Oggetto: CUP 9400

Progetto: Istanza per il rilascio del provvedimento di VIA e del provvedimento autorizzatorio unico regionale ai sensi dell'art.27bis del D.Lgs.152/2006 relativa al progetto di ammodernamento complessivo del Parco Eolico autorizzato “Poggio della Faiola – Monte Taglianaso”, nel Comune di San Bartolomeo in Galdo (BN), originariamente costituito da 16 aerogeneratori e consistente nella sostituzione in riduzione degli stessi, con 6 aerogeneratori, per una potenza totale definitiva di 30 MW, e relative opere connesse ed infrastrutture indispensabili nei Comuni di San Bartolomeo in Galdo, Molinara, San Giorgio la Molara, Foiano di Val Fortore (BN)

Proponente: Irpinia Vento Srl

Resoconto della quarta riunione di lavoro del 30 luglio 2024 con Rapporto finale

Figura 9 – Particolare costruttivo del Cavidotto MT - TOC

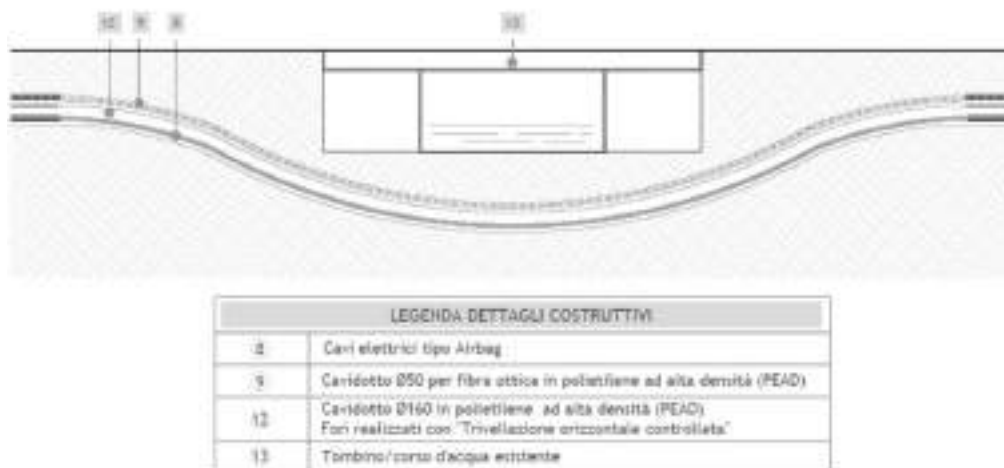
Il cavidotto attraversa aree a rischio da frana R3. Un tratto del cavidotto MT nel suo percorso attraversa, sempre al di sotto della viabilità esistente, "aree tutelate per legge" come indicato dall'art. 142 del D.lgs. 42/2004: *"comma 1 - c) i fiumi, i torrenti, i corsi d'acqua iscritti negli elenchi previsti dal testo unico delle disposizioni di legge sulle acque ed impianti elettrici, approvato con regio decreto 11 dicembre 1933, n. 1775 e le relative sponde o piedi degli argini per una fascia di 150 metri ciascuna"*. Il corso d'acqua tutelato sopracitato è Fiume Fortore – Torrente Zucariello. L'attraversamento delle aree boscate e dei corsi d'acqua avverrà mediante l'utilizzo della metodologia TOC eccetto per il tratto di cavidotto che attraversa il Fiume Fortore staffato al Ponte Sette Luci.

In fase di richiesta di integrazioni è stato chiesto al proponente **di integrare la documentazione progettuale mediante la trasmissione dei Certificati di Destinazione Urbanistica rilasciati dai Comuni di San Bartolomeo in Galdo, Foiano di Valfortore, Molinara riportante tutti i vincoli presenti sulle aree interessate dal progetto e, per i vincoli non riportati, indicare, espressamente, che essi sono assenti.** In fase di riscontro sono stati trasmessi il CDU (prot. 7789 del 12.08.2022) rilasciato dal Comune di San Bartolomeo in Galdo nel quale vengono riportate una serie di disposizioni per le quali, non essendo chiaro come si interfacciassero con il progetto presentato, si è chiesto chiarimento durante i lavori della Conferenza. Inoltre, il Comune di San Bartolomeo in Galdo ha trasmesso un'attestazione (prot. 3811 del 05.04.2023), nella quale ha riferito che le particelle interessate dal progetto e ricadenti nel territorio comunale non sono sottoposte a vincoli paesaggistici di cui agli artt. 136 e 142 D.lgs. 42/2004.

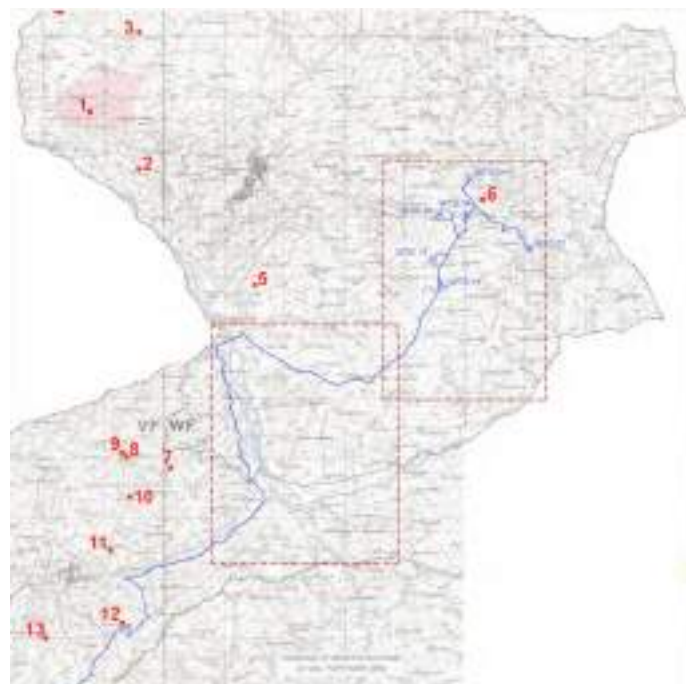
Sempre con riferimento alla tematica urbanistica, in fase di richiesta di integrazioni è stato chiesto di **trasmettere le Norme di Attuazione del PUC del Comune di San Bartolomeo in Galdo afferenti alle aree indicate con le sigle E6.b ed E10.** In fase di riscontro il proponente ha ribadito le classificazioni riportate sul PUC per tali aree ed ha risposto ricordando quanto riportato all'art. 12 D.lgs. 387/2003 e pervenendo alla conclusione che tali aree sono idonee all'installazione di tale tipologia di impianto.
